„Rekonstrukce budovy Kounicova 684/16, Brno“

VYSVĚTLENÍ, ZMĚNA NEBO DOPLNĚNÍ ZADÁVACÍ DOKUMENTACE

Vysvětlení zadávací dokumentace č. 5 ze dne 1. 3. 2023

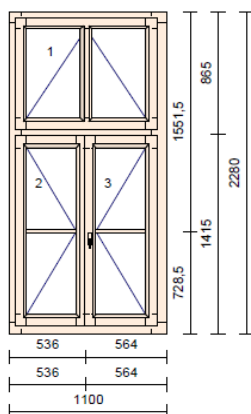
Při provedení kontrolních výpočtu pro pozice O/O.01, O/O.05, O/O.11, O/O.12. jsme zjistili, že pro použití zasklení $U_g \leq 0,50 \text{ W/m}^2\text{K}$ a použití distančního rámečku $0,031 \text{ W/mK}$ je potřebné $U_f \leq 0,66 \text{ W/m}^2\text{K}$.

Tímto součinitelem prostupu tepla nedisponuje žádný z námi známých profilových systémů ať už plastových nebo dřevěných. U PVC lze předepsat $U_f \leq 0,90 \text{ W/m}^2\text{K}$. U EURO oken $U_f \leq 0,80 \text{ W/m}^2\text{K}$. To odpovídá celkovému $U_w \leq 0,84 \text{ W/m}^2\text{K}$ u PVC oken a $U_w \leq 0,82 \text{ W/m}^2\text{K}$ u dřevěných oken. Žádáme tedy o úpravu technické zprávy ve smyslu výše uvedených skutečností.

K dotazu zadavatel uvádí, že dodavateli nevyhoví a stanovené hodnoty v technických podmínkách, na kterých trvá nebude měnit podle výpočtů žadatele. Zadavatel dodává, že technické podmínky stanovil v zadávací dokumentaci tak, aby nezvýhodňovaly konkrétní výrobky nebo dodavatele a jsou realizovatelné; zadavatel umožňuje použití i jiných, kvalitativně a technicky obdobných nebo lepších řešení, které naplní zadavatelem požadovanou funkcionalitu.

Pozice: O10

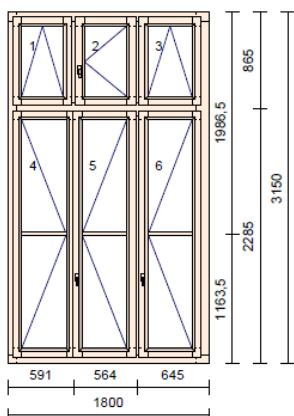
Výplně otvorů není možné vyrobit z profilu IV94 z důvodu malých rozměrů křídel a samotných výplní. Je nutné použít profil IV78, který může být osazen sklem pouze 0,7 z důvodu požadavku na interiérové žaluzie a nalepovací příčky. U tlustšího zasklení 0,5 není možné osadit žaluzie v kombinaci s nalepovací příčkou. U_w u profilu IV78 a zasklení 0,7 bude nad 1,0. Viz. níže

TYP:	trojkřídlé okno
Profil:	IV78
Šířka:	1100 mm
Výška:	2280 mm
Dřevina:	smrk napojovaný
Barva:	RAL8025 / RAL 9016 Bílá/SMRK - Membrána
Barva okap.	Tmavý bronz C34 elox
Okap. rám:	okapnice rámová ok.AWZ 14/22
Barv.těsnění:	Bílé
Rám:	rám okenní
Kotvení:	2 * na kotvy
Parap.dráž.	Venku / Uvnitř
Křídlo:	3 * okenní křídlo
Příčka:	dřevěná příčka 82 mm, 4 ks : nalepovací 25x8mm bez D.
Sklo:	4 ks : 4 Planibel Top N+/12/4 Float/12/4 Planibel Top N+, Arg. $U_g 0.70$
Tloušťka:	4 ks: 36.0 mm
Rámeček:	Černý
Kování:	č. název otvírky 1 sklopné s pák.ovládáním - vpravo 2 otevíravé levé štulp 3 otevíravé pravé hlavní
Par.Kování:	Název parametru Kameny_LOGO
	Hodnota parametru LOGO VEKRA
Váha:	105kg
Uw	1.0

Další poz. s limitním rozměrem jako O10 jsou: O108, O109, O211, O212, O310, O311, O407

Ke konstatování dodavatele zadavatel uvádí, že jsou jiné realizovatelné profily, v kterých je možné osadit sklo splňující $U_g=0,5 \text{ W/m}^2\text{k}$, a než uvádí dodavatel v žádosti. Tak jak v předchozí části odpovědi zadavatel dodává, že umožňuje použití i jiných, kvalitativně a technicky obdobných nebo lepších řešení, které naplní zadavatelem požadovanou funkcionalitu.

Pozice: O12**Množství: 9 ks**

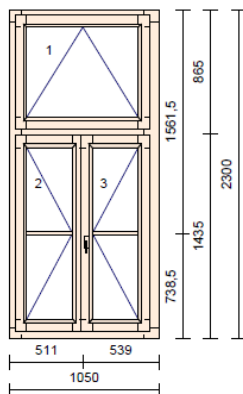
TYP: Konstrukce - IV78
 Profil: IV78
 Šířka: 1800 mm
 Výška: 3150 mm
 Dřevina: **smrk napojovaný**
 Barva: RAL8025 / RAL 9016 Bílá/SMRK - Membrána
 Barva okap. Tmavý bronz C34 elox
 Okap. rám: okapnice rámová ok.AWZ 14/22
 Barv.těsnění: Bílé
 Rám: rám okenní
 Kotvení: 2 * na kotvy
 Parap.dráž. Venku / Uvnitř
 Křídlo: 6 * okenní křídlo
 Příčka: 6 ks : nalepovací 25x8mm bez D.
 Sklo: 6 ks : 4 Planibel Top N+/12/4 Float/12/4 Planibel Top N+, Arg. Ug 0.70
 6 ks: 36.0 mm
 Tloušťka: 36.0 mm
 Rámeček: Černý
 Kování: **č. název otvírky**
 1 sklopné s pák.ovládáním - vpravo
 2 otevíravé pravé
 3 sklopné s pák.ovládáním - vpravo
 4 otevíravé levé štulp
 5 otevíravé pravé hlavní
 6 otevíravé pravé
 Par.Kování: **Název parametru** **Hodnota parametru**
 Kameny_LOGO LOGO VEKRA
 Váha: 233kg
 Uw 0.97

Pozice: O102**Množství: 1 ks**

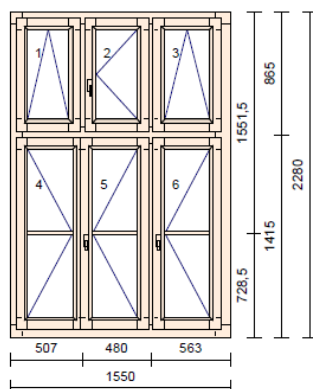
TYP: Konstrukce - IV78
 Profil: IV78
 Šířka: 1700 mm
 Výška: 2800 mm
 Dřevina: **smrk napojovaný**
 Barva: RAL8025 / RAL 9016 Bílá/SMRK - Membrána
 Barva okap. Tmavý bronz C34 elox
 Okap. rám: okapnice rámová ok.AWZ 14/22
 Barv.těsnění: Bílé
 Rám: rám okenní
 Kotvení: 2 * na kotvy
 Parap.dráž. Venku / Uvnitř
 Křídlo: 6 * okenní křídlo
 Příčka: 6 ks : nalepovací 25x8mm bez D.
 Sklo: 6 ks : 4 Planibel Top N+/12/4 Float/12/4 Planibel Top N+, Arg. Ug 0.70
 Tloušťka: 6 ks: 36.0 mm
 Rámeček: Černý
 Kování: **č. název otvírky**
 1 sklopné s pák.ovládáním - vpravo
 2 otevíravé pravé
 3 sklopné s pák.ovládáním - vpravo
 4 otevíravé levé štlup
 5 otevíravé pravé hlavní
 6 otevíravé pravé
 Par.Kování: **Název parametru** **Hodnota parametru**
 Kameny_LOGO LOGO VEKRA
 Váha: 200kg
 Uw 0.98

Další poz. s limitním rozměrem jako O102 jsou: O202, O203, O302, O303, O402

Pozice: O110

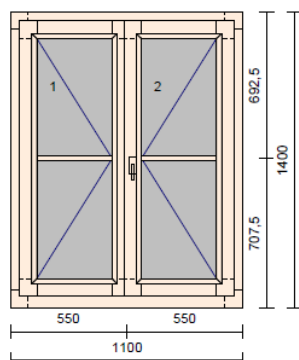
TYP: Konstrukce - IV78
Profil: IV78
Šířka: 1550 mm
Výška: 2280 mm
Dřevina: **smrk napojovaný**
Barva: RAL8025 / RAL 9016 Bílá/SMRK - Membrána
Barva okap. Tmavý bronz C34 elox
Okap. rám: okapnice rámová ok.AWZ 14/22
Barv.těsnění: Bílé
Rám: rám okenní
Kotvení: 2 * na kotvy
Parap.dráž. Venku / Uvnitř
Křídlo: 6 * okenní křídlo
Příčka: 6 ks : nalepovací 25x8mm bez D.
Sklo: 6 ks : 4 Planibel Top N+/12/4 Float/12/4 Planibel Top N+, Arg. Ug 0.70
Tloušťka: 6 ks: 36.0 mm
Rámeček: Černý
Kování: **č. název otvírky**
1 sklopné s pák.ovládáním - vpravo
2 otevíravé pravé
3 sklopné s pák.ovládáním - vpravo
4 otevíravé levé štulp
5 otevíravé pravé hlavní
6 otevíravé pravé

Par.Kování: **Název parametru** **Hodnota parametru**
Kameny_LOGO LOGO VEKRA
Váha: 155kg
Uw 1.0

Další poz. s limitním rozměrem jako O110 jsou: O213, O312

Pozice: O204

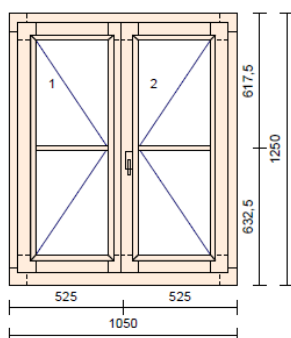
TYP: dvoukřídle okno
Profil: IV78
Šířka: 900 mm
Výška: 1200 mm
Dřevina: **smrk napojovaný**
Barva: RAL8025 / RAL 9016 Bílá/SMRK - Membrána
Barva okap. Tmavý bronz C34 elox
Okap. rám: okapnice rámová ok.AWZ 14/22
Barv.těsnění: Bílé
Rám: rám okenní
Kotvení: 2 * na kotvy
Parap.dráž. Venku / Uvnitř
Křídlo: 2 * okenní křídlo
Sklo: 2 ks : 4 Planibel Top N+/12/4 Float/12/4 Planibel Top N+, Arg. Ug 0.70
Tloušťka: 2 ks: 36.0 mm
Rámeček: Černý
Kování: **č. název otvírky**
1 sklopné s pák.ovládáním - vpravo
2 sklopné s pák.ovládáním - vlevo

Par.Kování: **Název parametru** **Hodnota parametru**
Kameny_LOGO LOGO VEKRA
Váha: 48kg
Uw 1.0

Další poz. s limitním rozměrem jako O204 jsou: O304

Pozice: O406**Množství: 1 ks**

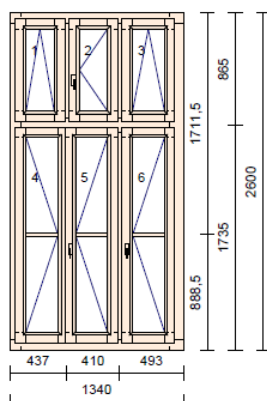
TYP: dvoukřídle okno
 Profil: IV78
 Šířka: 1100 mm
 Výška: 1400 mm
 Dřevina: **smrk napojovaný**
 Barva: RAL8025 / RAL 9016 Bílá/SMRK - Membrána
 Barva okap. Tmavý bronz C34 elox
 Okap. rám: okapnice rámová ok.AWZ 14/22
 Barv.těsnění: Bílé
 Rám: rám okenní
 Kotvení: 2 * na kotvy
 Parap.dráž. Venku / Uvnitř
 Křídlo: 2 * okenní křídlo
 Příčka: 4 ks : nalepovací 25x8mm bez D.
 Sklo: 2 ks : 4 Planibel Top N+/12/4 Matelux kalený/12/4 Planibel Top N+, Arg. Ug 0.70
 Tloušťka: 2 ks: 36.0 mm
 Rámeček: Černý
 Kování: č. **název otvírky**
 1 otevíravé levé štlp
 2 otevíravé pravé hlavní
 Par.Kování: **Název parametru** **Hodnota parametru**
 Kameny_LOGO LOGO VEKRA
 Váha: 64kg
 Uw 0.98
